Dorpsraad Dirksland

Uw kenmerk: Z-26-179811/211199, presentatietekening Philipshoofjesweg, bladen 1 t/m 5, d.d. 29 juni 2026

Betreft: Reactie van de Dorpsraad Dirksland op het ontwerp voor de herinrichting van de Philipshoofjesweg — verzoek om zeven aanvullende maatregelen

Bijlage B · Locaties van de zeven gevraagde maatregelen

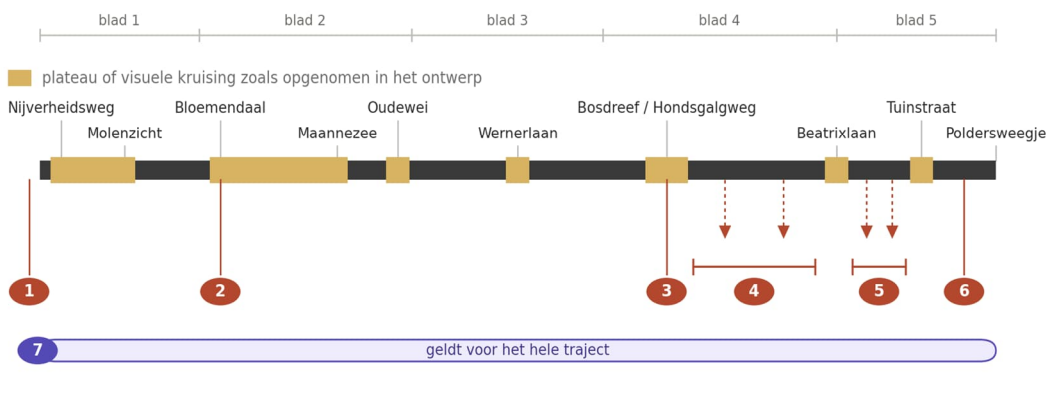
| 1 Drempel vóór plateau Nijverheidsweg | 5 Twee drempels: Beatrixlaan – Tuinstraat |
| 2 Zebrapad Bloemendaal behouden, uit de bocht | 6 Drempel vóór plateau bij Poldersweegje |
| 3 Geleiding op plateau Hondsgalgweg | 7 Vrachtkverkeer weren uit de kern |
| 4 Twee drempels: Hondsgalgweg – Beatrixlaan | |
